**Правила № 65 (специальные предупреждающие огни)**

**Предложение по дополнению 10 к Правилам № 65  
(специальные предупреждающие огни)**

**Представлено экспертом от Германии\***

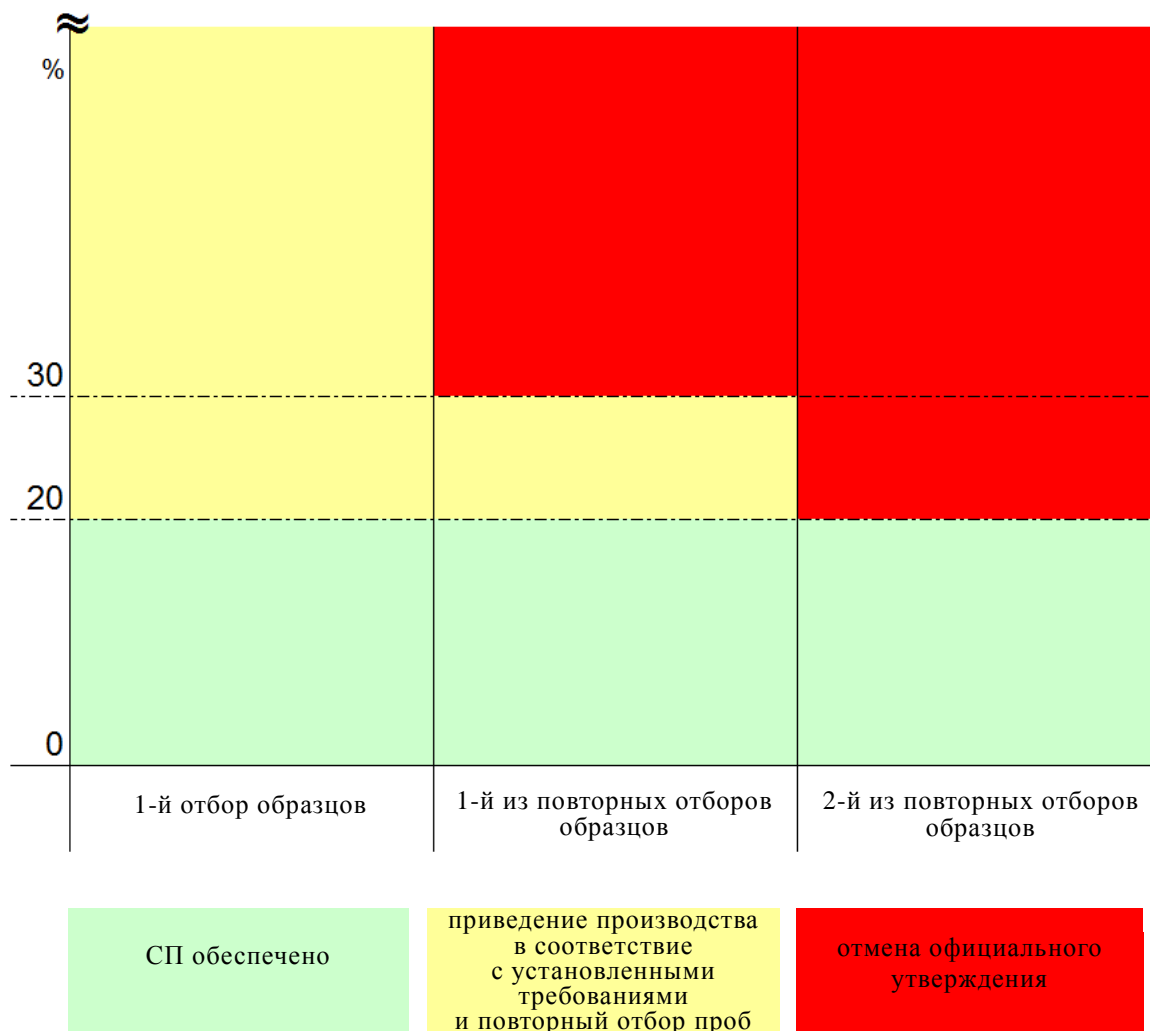
6. Процедура обеспечения СП в настоящее время описана в рамках четко структурированного поэтапного процесса (с ограниченным числом этапов), который позволяет изготовителю на первом этапе – в случае расхождений в измеренных значениях более чем на 20% – привести процесс производства в соответствие с установленными требованиями. Кроме того, процесс обеспечения СП может быть завершен раньше, если первые две выборки полностью соответствуют техническим требованиям.

7. С учетом дополнительных требований вплоть до третьего этапа, безусловно, требуется отмена официального утверждения, когда после второго повторения данного процесса изготовитель оказывается не в состоянии надлежащим образом привести процесс производства в соответствие с установленными требованиями.

8. На прилагаемом рисунке проиллюстрирован этот поэтапный процесс.
